旧東橋北小学校整備工事 正誤表

下記の内容で誤記載がありました。

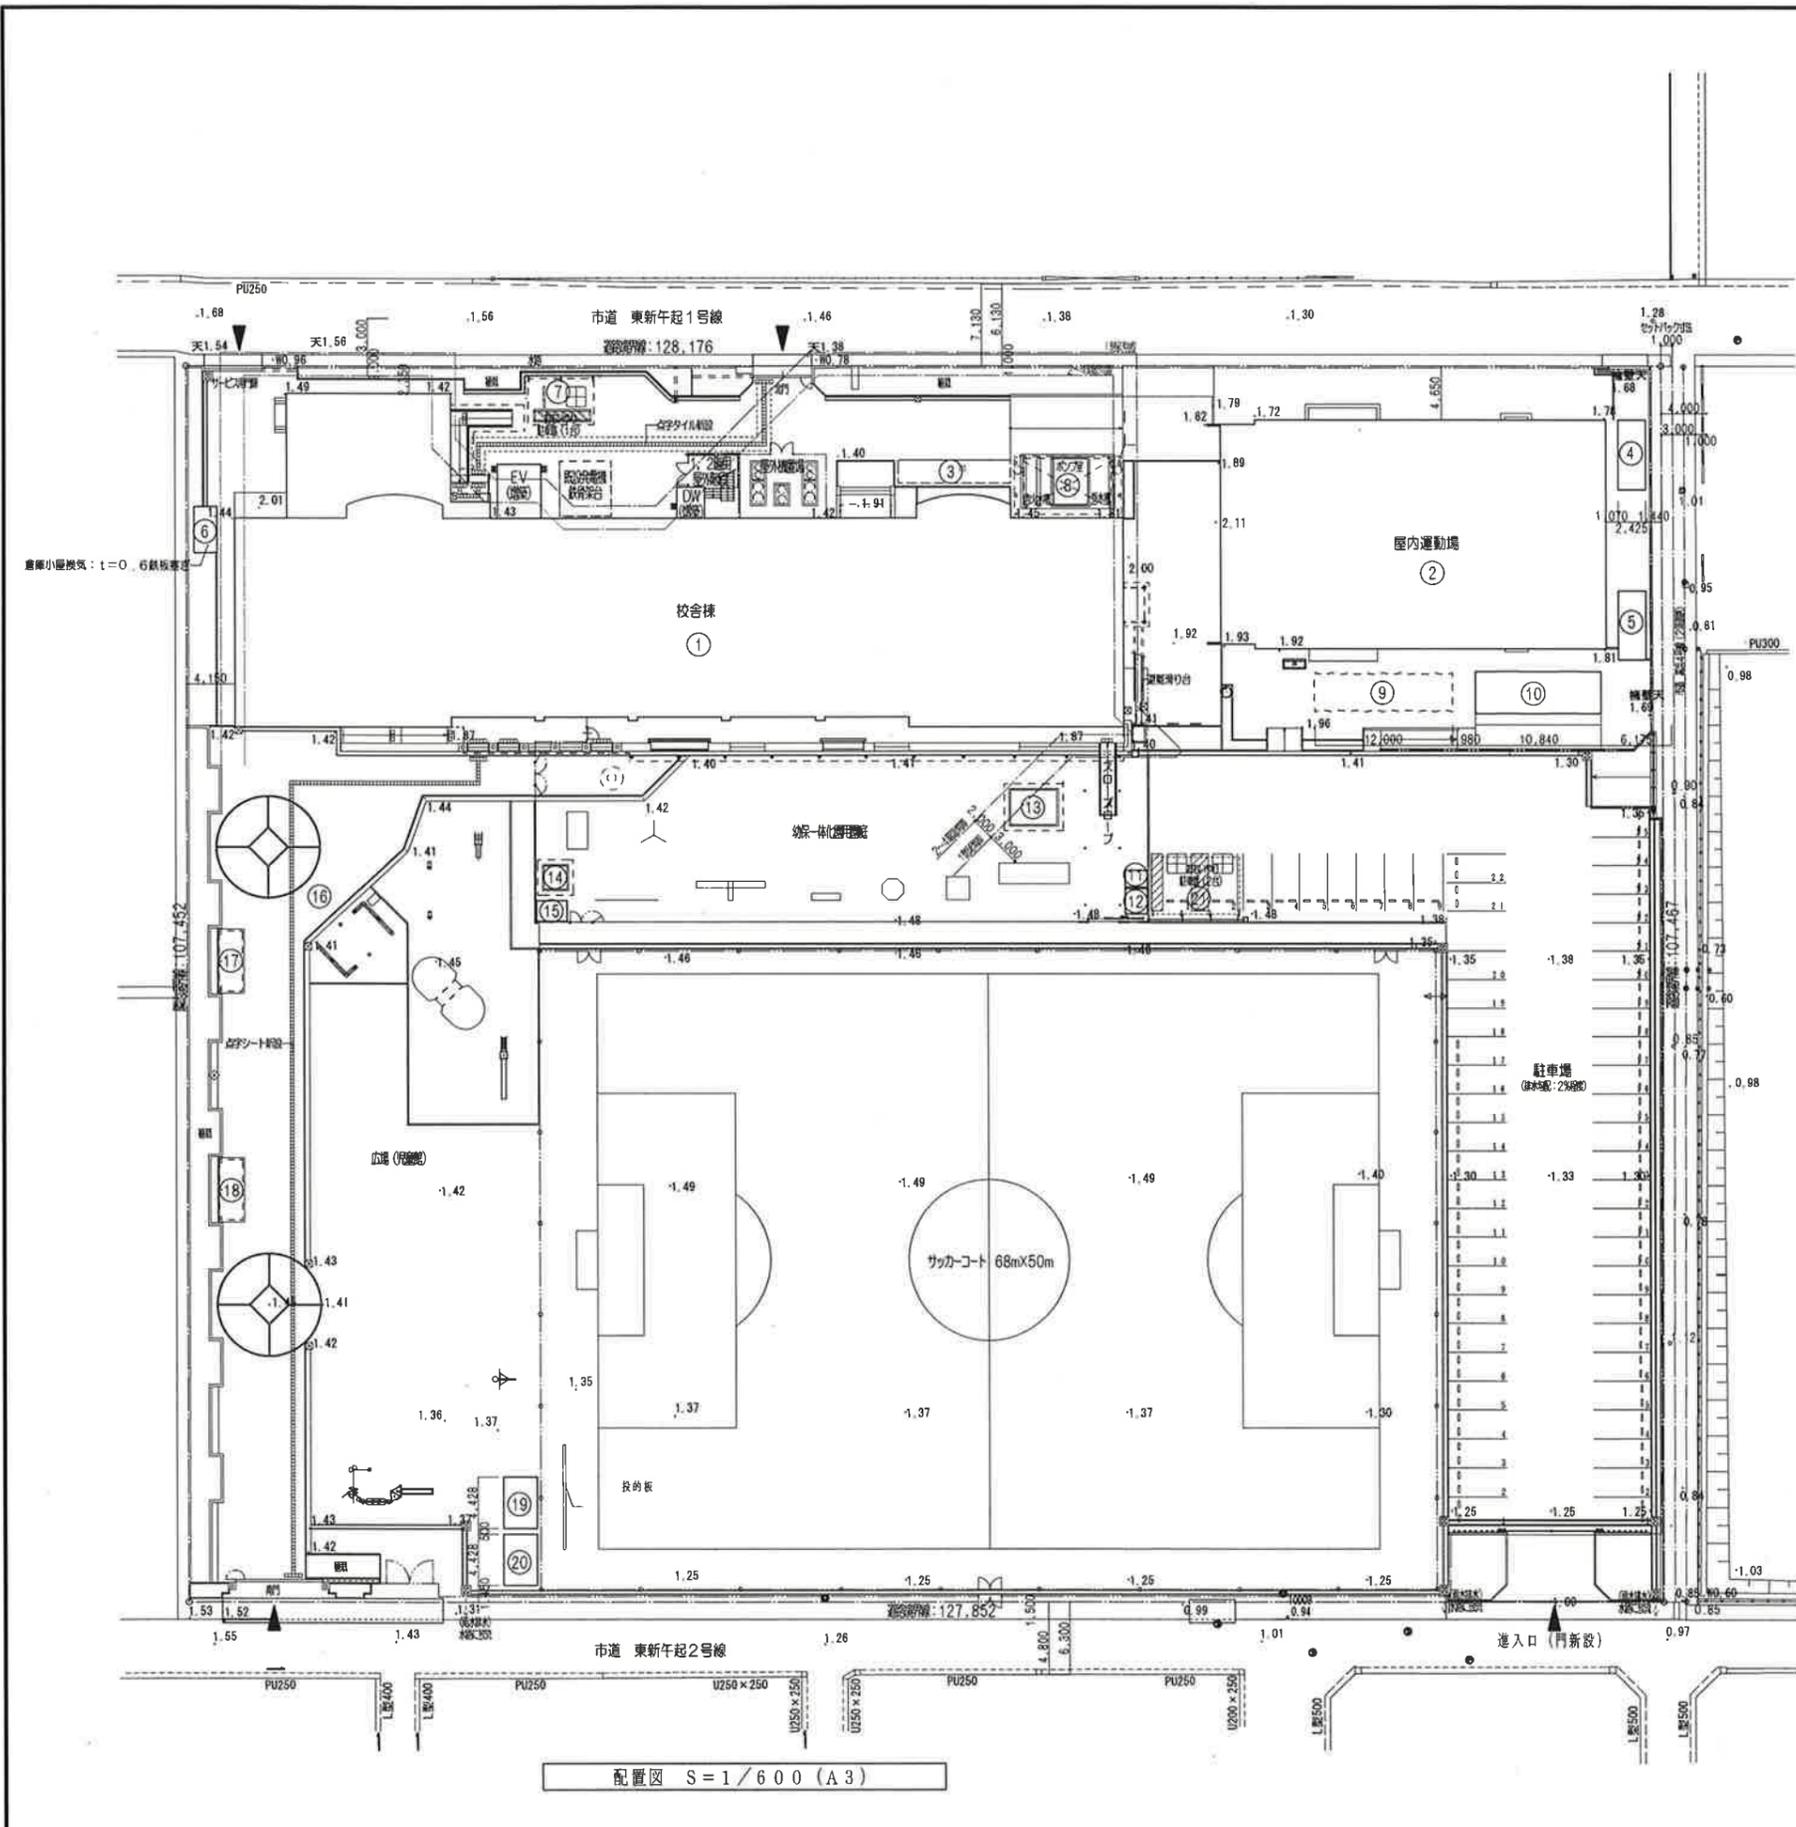
誤	正
思いやり駐車場（北）W 寸法 柱スパン： <u>W2.8m</u> ×2 スパン 庇寸法：： <u>W5,730</u>	思いやり駐車場（北）W 寸法 柱スパン： <u>W2.5m</u> ×2 スパン 庇寸法： <u>W5,130</u>

図面（正）は別紙をご覧ください。
